Parco eolico "Cascinassa"

Progetto Definitivo

Proposta di Adeguamento Funzionale Migliorativo

Comm. 61 **Elaborato:** CSN-1.20-A_Proposta Adeguamento funzionale migliorativo

Figura 1 - Ortofoto indicante l'area dellaSSE in loc. Prati Proia, secondo il progetto autorizzato

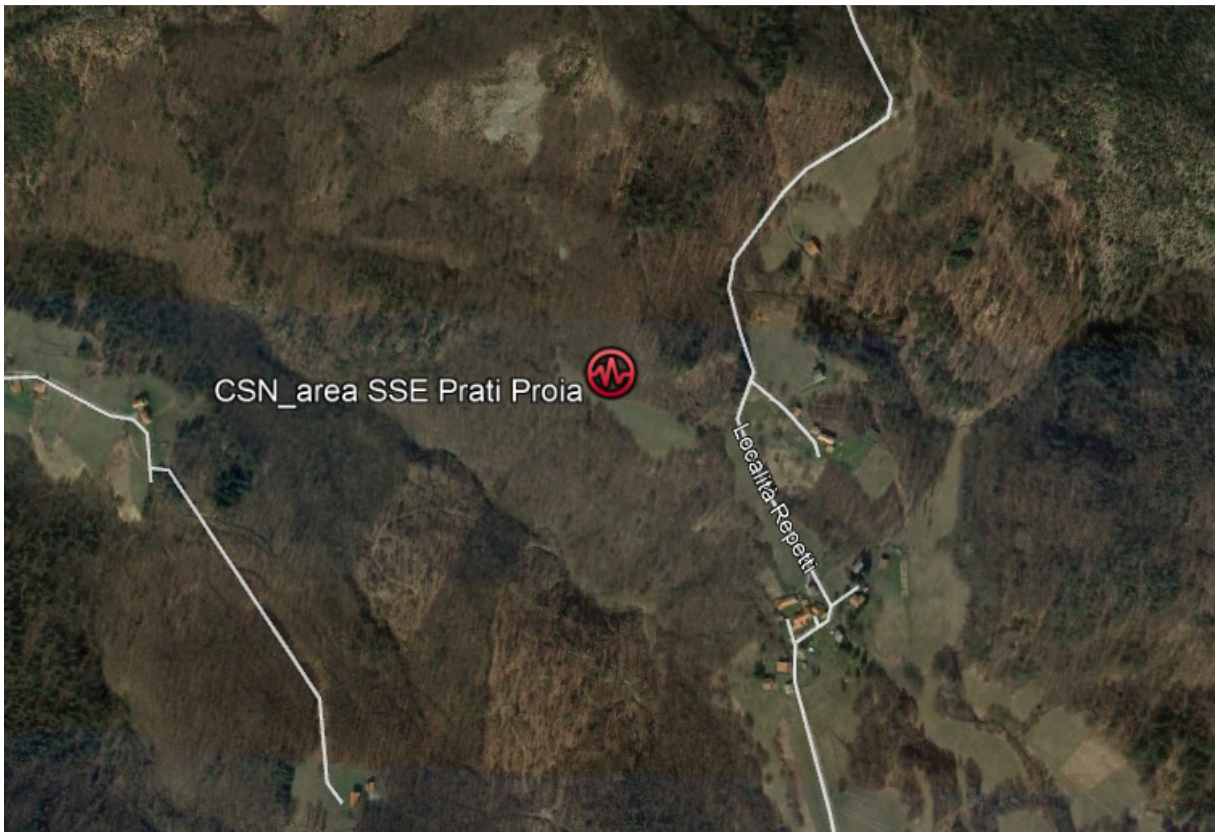
FERA s.r.l. propone di spostare il punto di allaccio alla RTN dall'area approvata in località Prati Proia, comune di Giusvalla (SV), ad una SSE già esistente in Comune di Cairo Montenotte (vedi ALL. A, B e C e tavole 2.5 Rev.C e 2.6 Rev.B).

Lo spostamento comporta la non realizzazione della SSE approvata in località Prati Proia in comune di Giusvalla (SV).

Figura 4 - SSE esistente in Cairo Montenotte dove si propone di allacciare il parco eolico (1)

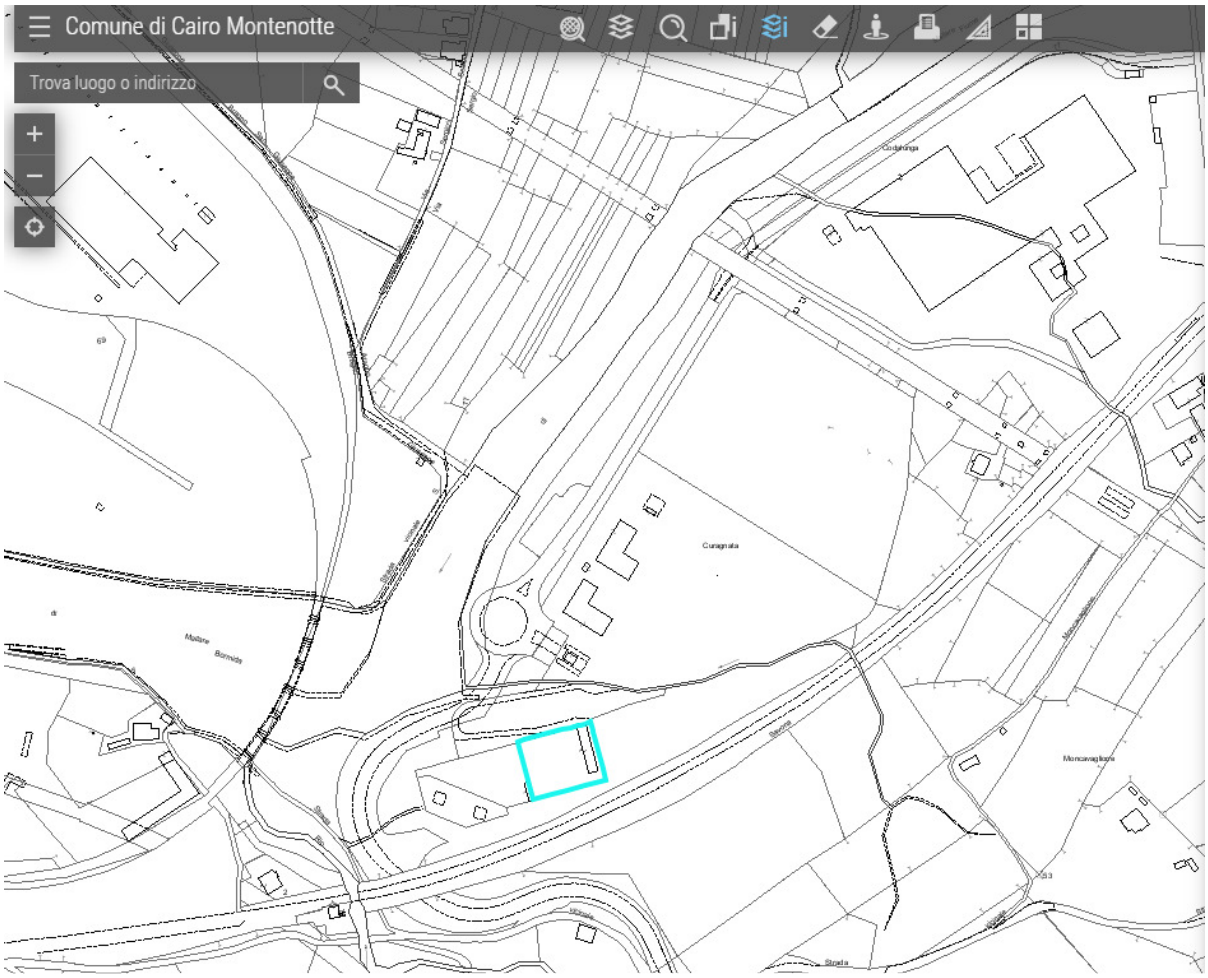
La SSE esistente alla quale prevedere il nuovo allaccio per il progetto del parco eolico di Cascinassa si trova nell'area industriale ed artigianale di Bragno nel Comune di Cairo Montenotte (SV).

La SSE fu costruita a servizio di un cementificio (Cementilce) mai entrato in funzione, pertanto attualmente risulta inutilizzata.

Sottostazione Elettrica(SSE)
Soluzione Approvata

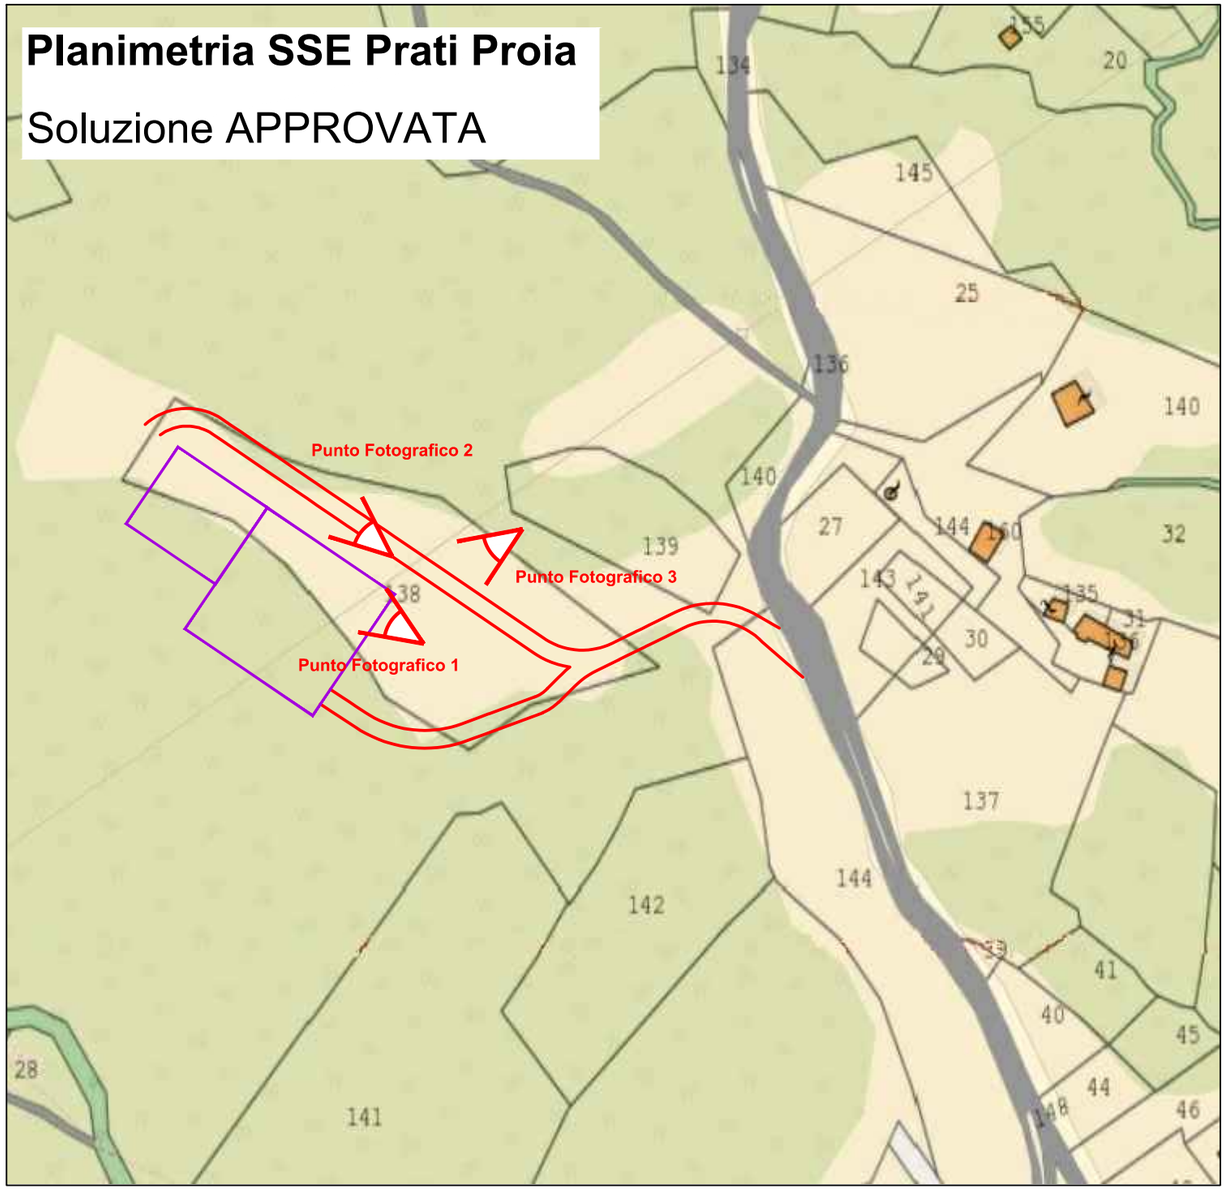
FERA S.r.l. intende ottimizzare il progetto "Cascinassa" proponendo la modifica del punto di allaccio da una SSE di nuova realizzazione approvata in località Prati Proia in comune di Giusvalla ad una SSE esistente in comune di Cairo Montenotte, entrambe in provincia di Savona. Non sarà pertanto più necessario realizzare una nuova SSE.
